Baanverlenging Groningen Airport Eelde

Monitorings- en beheersplan

voor de baanverlenging Groningen Airport te Eelde

VN-56436-2 | 10 juni 2013

Figuur 1: het plangebied met hierin de baanverlenging en het nieuwe platform wordt begrensd door de rode lijn. Het gebied binnen de blauwe lijn is het aandachtsgebied.

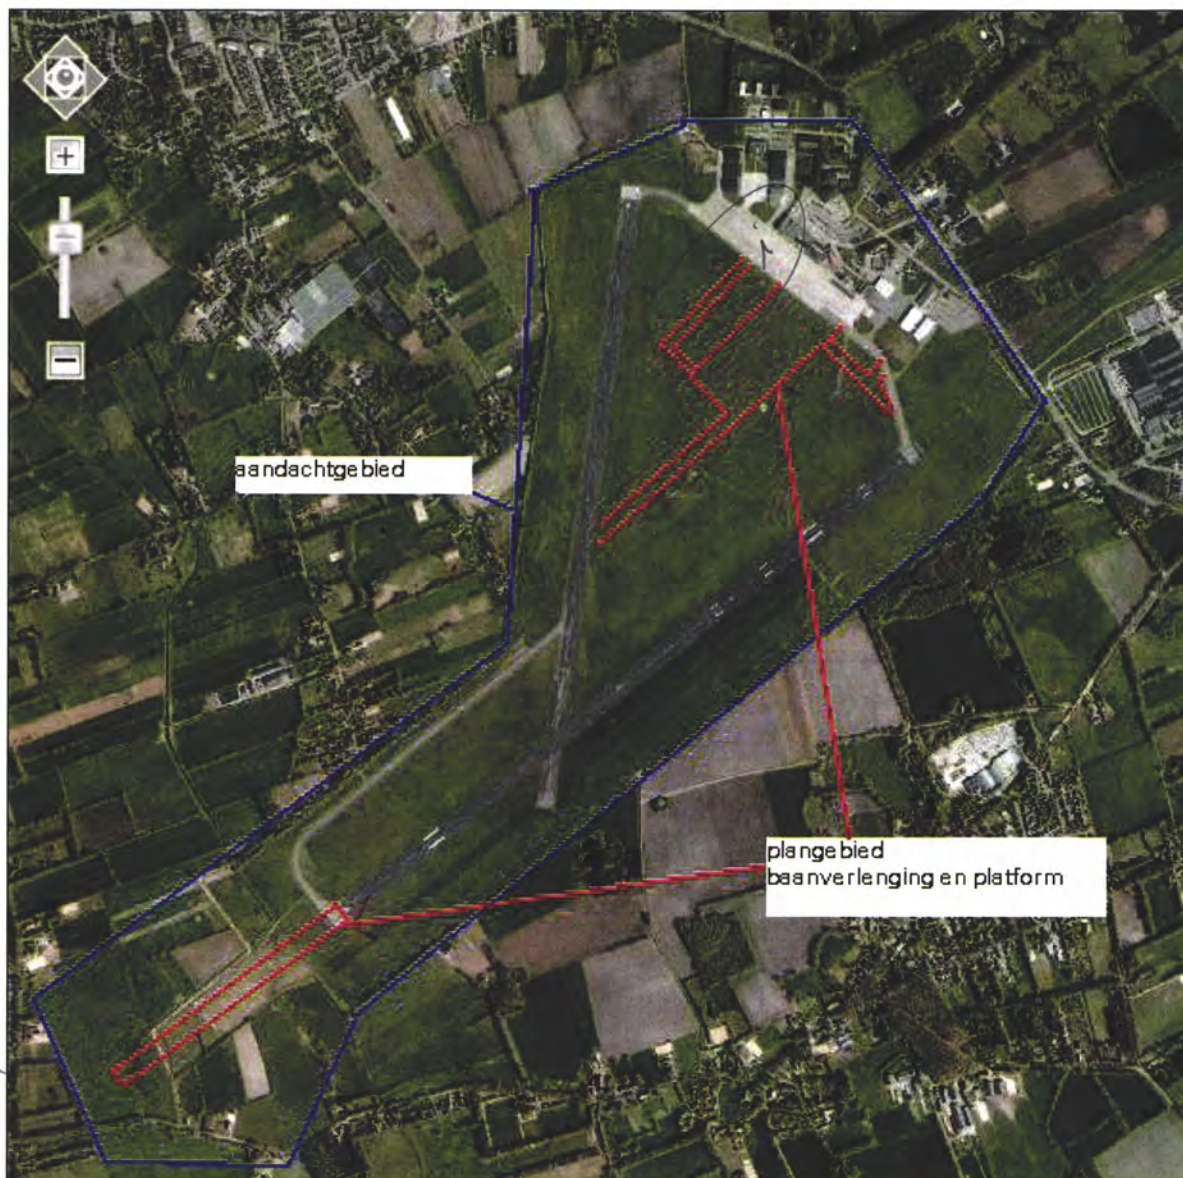
1 flexibel is niet in IBC uitgewerkt
no go door niet gemeld. / openbaar

2 draaiboek ontbrekt op projecten

Figuur 2 Maaiveldverloop nabij vliegveld Eelde

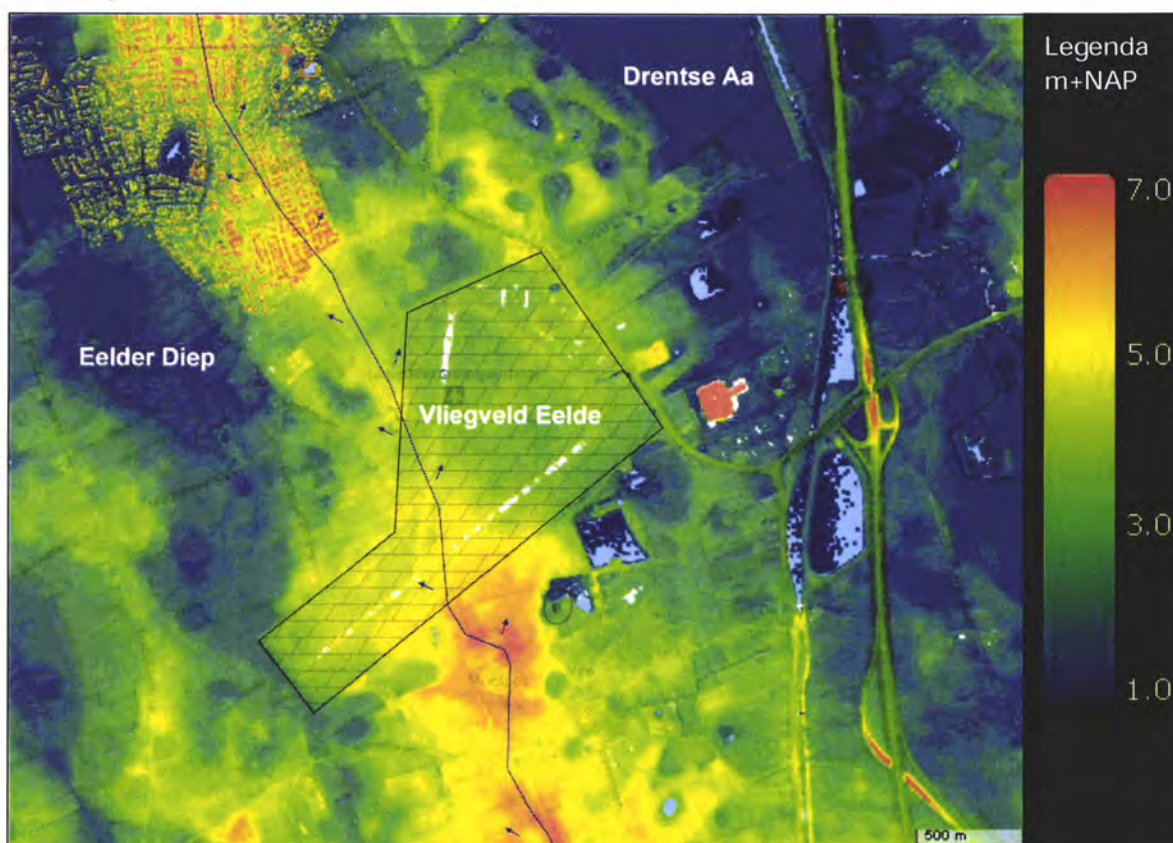
i plangebied (o.f.s.) komt niet overeen met projectie vliegveld (oud)

ii schematische opbouw WVP's is niet beschreven. definitie en ligging WVP (dupe) ontbreekt.

iii locale level is aan weinig, niet beschouwd. detaillering te grof → beeld moet verfijnd worden
